*Ministero dell' Ambiente
e della Sicurezza Energetica*

OGGETTO: [ID 8693]: Valutazione preliminare ai sensi dell'art. 6, c. 9 del D. Lgs. 152/2006. Progetto MIND - Potenziamento rampe dirette A52 Svincolo Mazzo di Rho. Progetto di fattibilità tecnico-economica. Nota tecnica.

Figura 1: Inquadramento su ortofoto (Stato attuale a sinistra e interventi di progetto a destra) (Fonte: Allegati alla Lista di controllo)

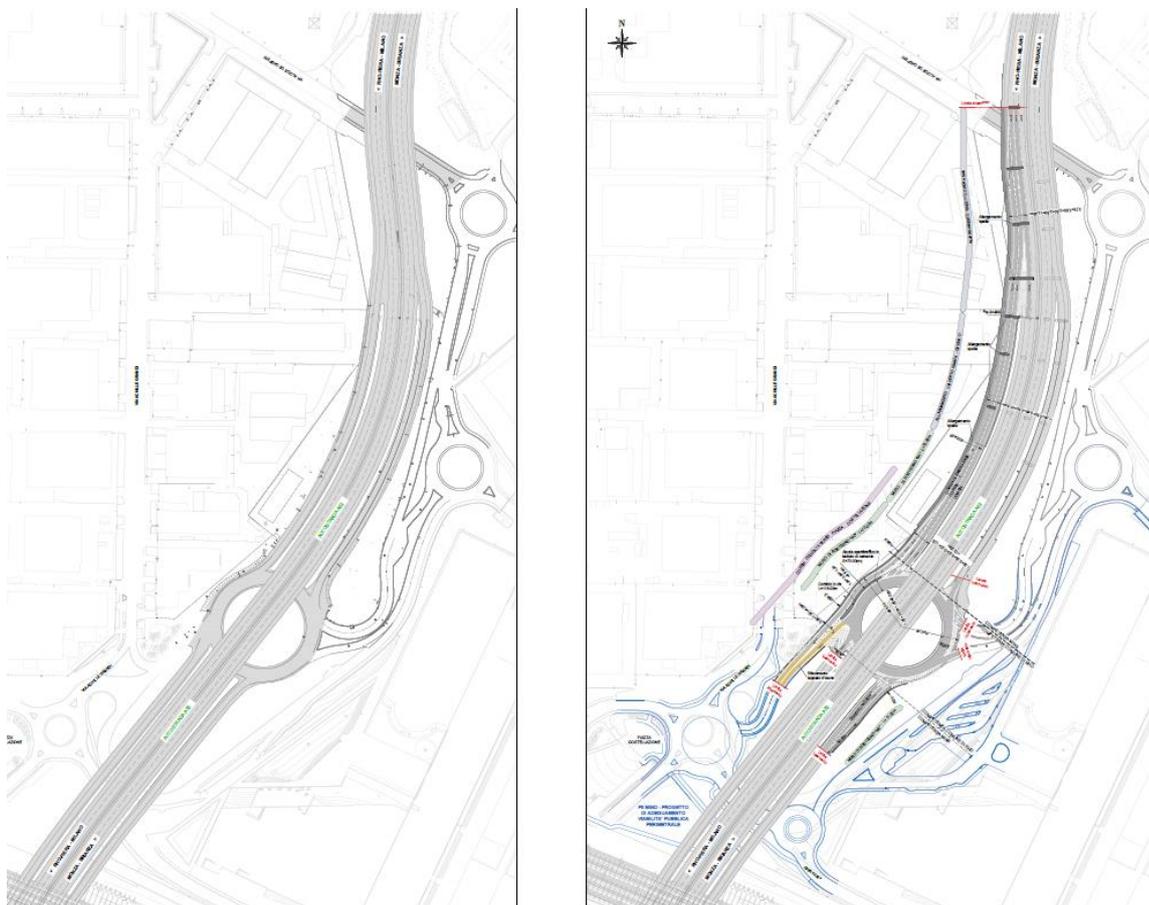
Secondo quanto indicato nella Lista di controllo, l'intervento in esame prevede il potenziamento delle rampe della A52, in modo da fornire un aumento di capacità al sistema per assorbire l'aumento di traffico conseguente allo sviluppo di MIND. In particolare, gli interventi prevedono il raddoppio di corsia della rampa Nord di collegamento con la A52 e la realizzazione di una corsia in grado di bypassare sulla destra la rotonda esistente consentendo ai veicoli di dirigersi verso piazza Costellazione (in Comune di Rho) senza alcun conflitto, e di analogo intervento per la rampa Sud. Tali adeguamenti portano altresì alla necessità di un ridimensionamento della rotonda esistente che realizza lo svincolo a due livelli sull'A52.

Figura 3: Planimetria degli interventi rampa Nord (Fonte: Lista di controllo)

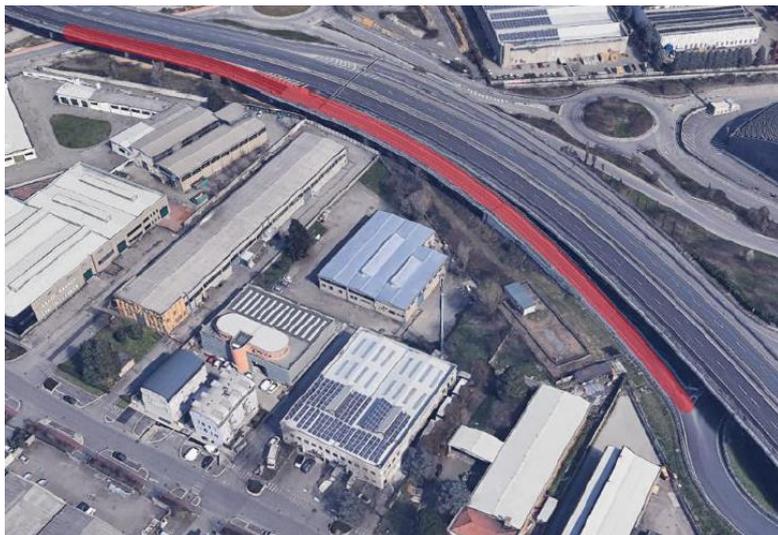
Con riferimento alla rampa Nord, gli interventi oggetto della presente valutazione comprendono la rampa di collegamento della rotatoria esistente alla A52 e il raddoppio della corsia della A52 con

la realizzazione di due corsie monodirezionali di larghezza 3,50 m, oltre a corsia di emergenza di larghezza 2,50 m, per una larghezza complessiva 9,50 m.

La rampa di attestazione alla rotatoria ha una larghezza complessiva compresa tra 7,50 e 8,00 m, con banchina in sinistra da 1,00 m, corsia da 4,00 m e corsia di emergenza variabile tra 3,00 m e 2,50 m.

L'intervento sulla rampa Nord interessa tre campate del viadotto autostradale della rampa di uscita vera e propria, denominato Opera 17, di campate 28,00+40,00+27,00 m, oltre all'intero viadotto a cinque luci dello svincolo, denominato Opera 6bis di campate 29,00+40,00+41,00+44,00+31,00 m, per uno sviluppo complessivo di 249 m dalla spalla sud.
